## 2.2.1.4 2-1ピット (2-1ピット 写真)

# 敦賀発電所2号炉 敷地の地形、地質・地質構造に関するコメント一覧(1/18)

## 2.3.1 活動性評価結果(北西法面)

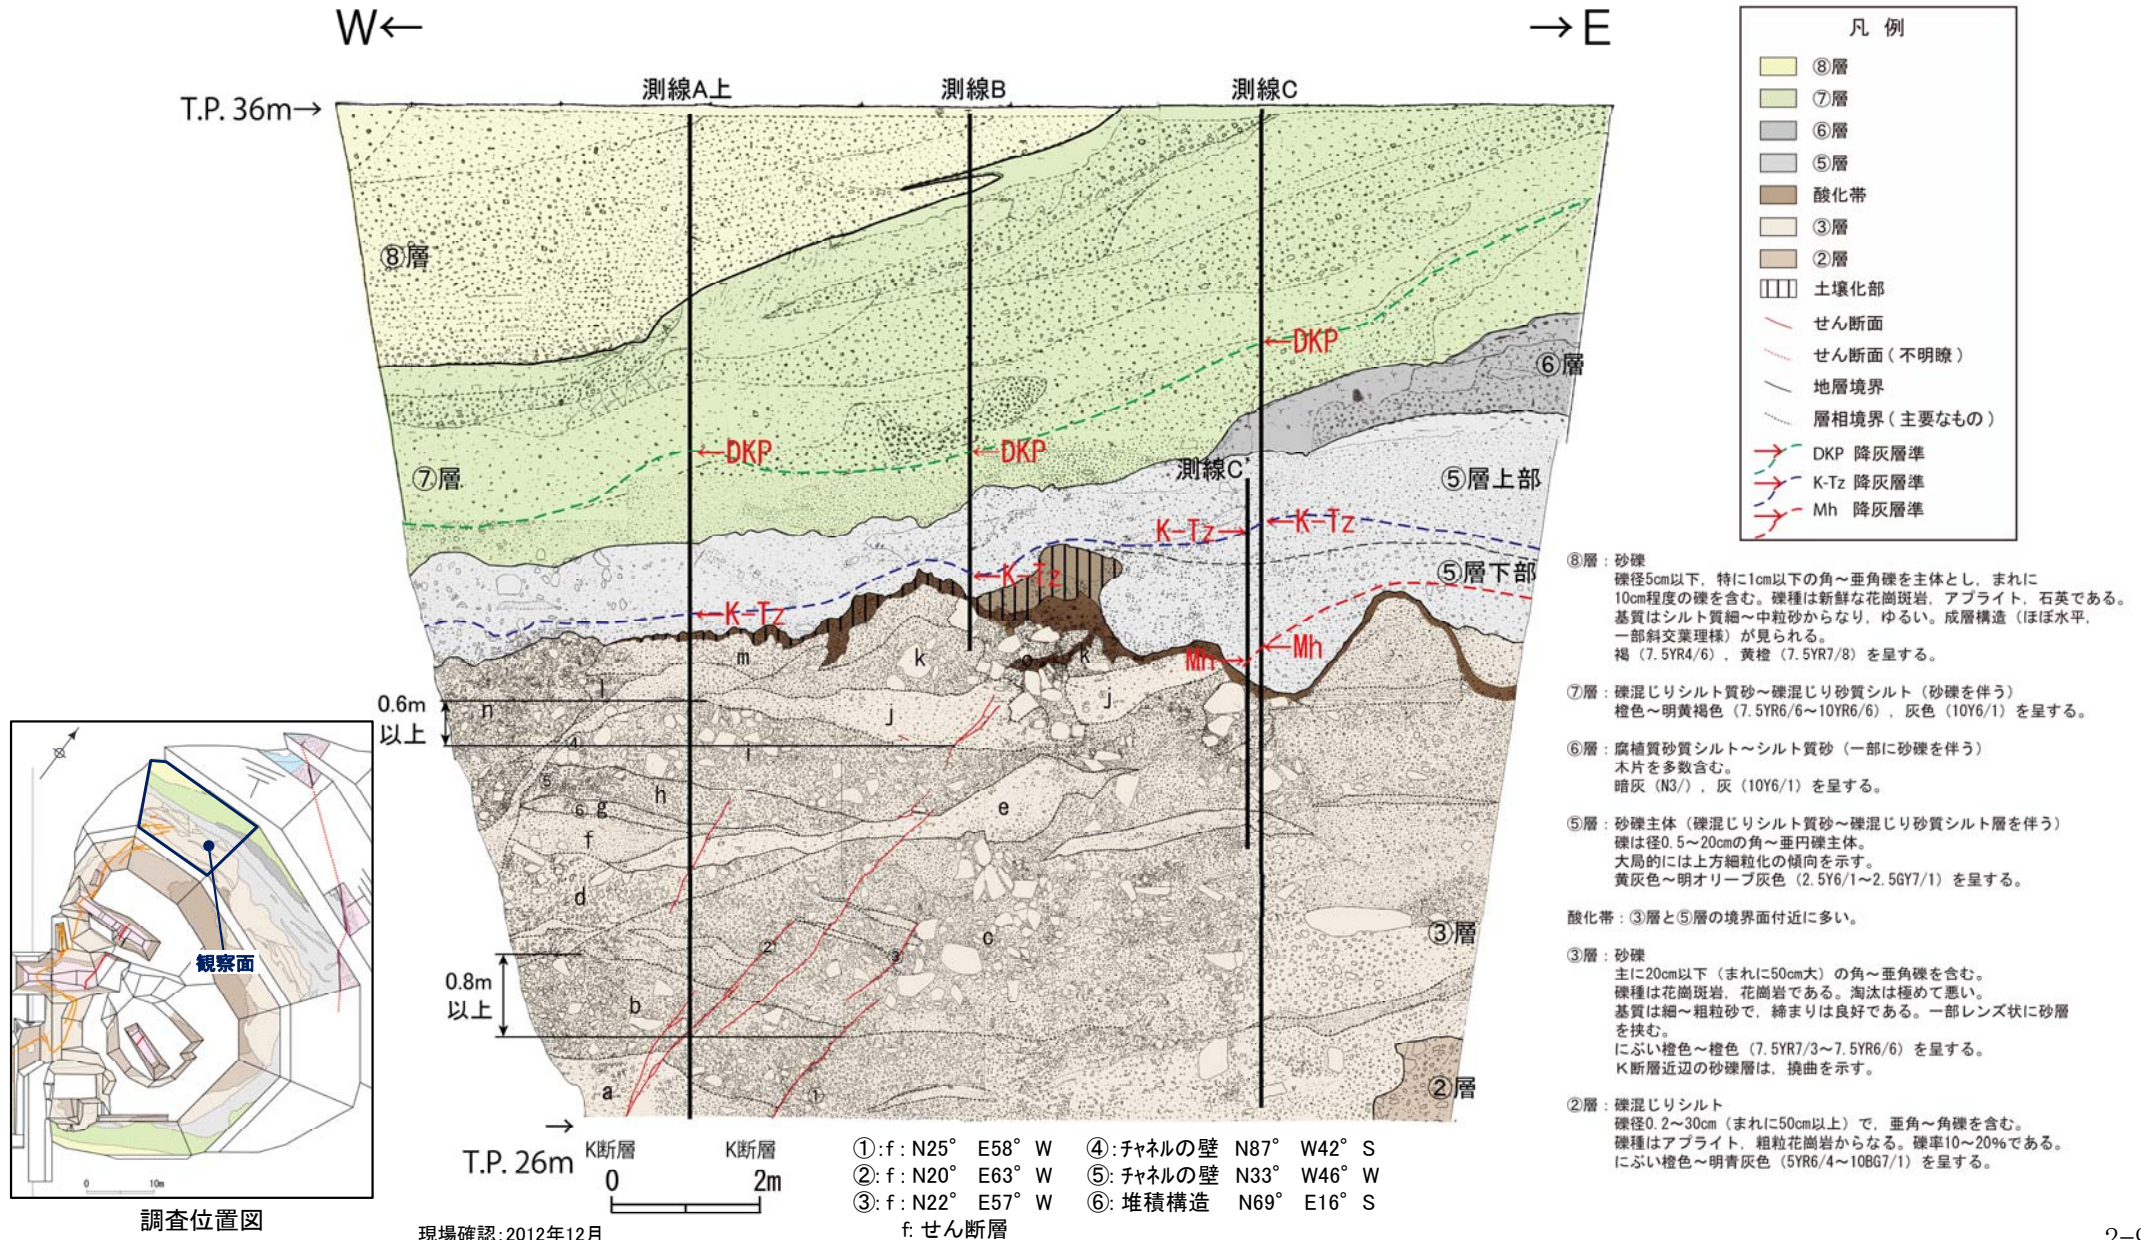
15	平成30年 7月6日	第597回審 査会合	<p>D-1トレンチ北西法面の③層の地層区分について、より高解像度な写真も添付すること。</p>	<p>地層の分布状況をより詳細に確認できる高解像度の写真を添付した。</p> <p>(第657回審査会合においてご説明)</p>
16	平成30年 7月6日	第597回審 査会合	<p>D-6破砕帯の大深度坑調査で確認された浦底断層の走向・傾斜について、立坑の工事記録から推定を試みること。</p>	<p>立坑で確認された浦底断層に関し、走向・傾斜が不明な箇所については工事記録に基づき推定した。</p> <p>(第657回審査会合においてご説明)</p>
